改善箇所説明図 (リコール ATTO 3 アンサーバック灯火の問題)

リコールの内容

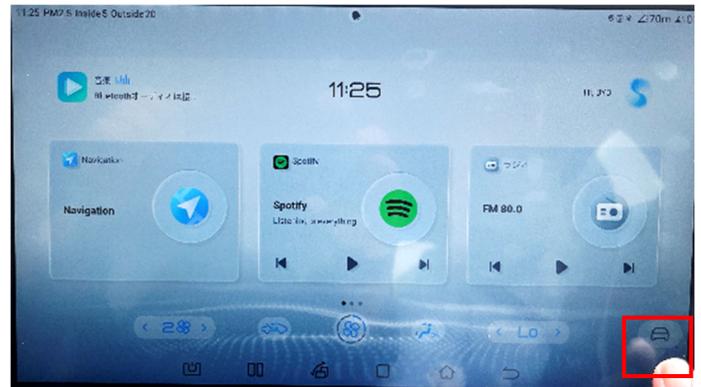
注：図中の 内は、プログラムを更新する部品です。

車両を解錠する際のアンサーバック機能において、点灯プログラムが不適切なため、ハザードランプが作動した後、車幅灯及びテールライトが点灯する一連の作動時間が3秒を超えています。このため、道路運送車両の保安基準に適合致しません。

左ボディドメインコントローラーに入力されているプログラムを対策プログラムに更新します。更新は、販売店にご入庫頂き、診断機により実施します。

識別：プログラムのバージョン番号が3. 1. 32. 2305020. 1以降であれば対策済です。
